改善箇所説明図

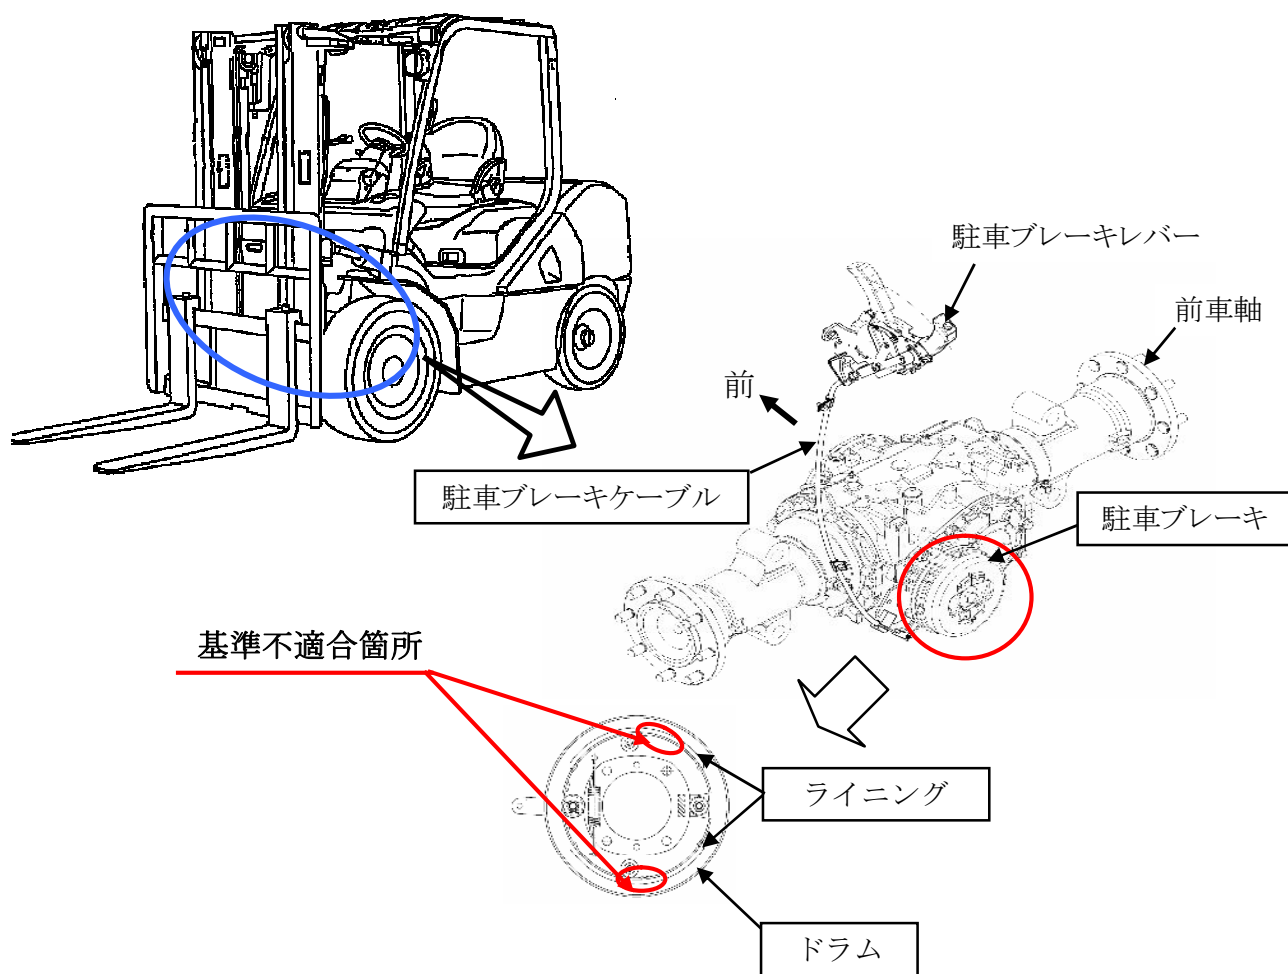
（駐車ブレーキにおいて、駐車ブレーキドラムのライニング当たり面が粗いため、駐車制動能力が不足しているおそれがある。）

全車両、駐車ブレーキ一式を対策品に交換し、駐車ブレーキレバー操作力の調整範囲を見直し調整する。

識別: 駐車ブレーキの側面に黒色のペイントを塗布する。
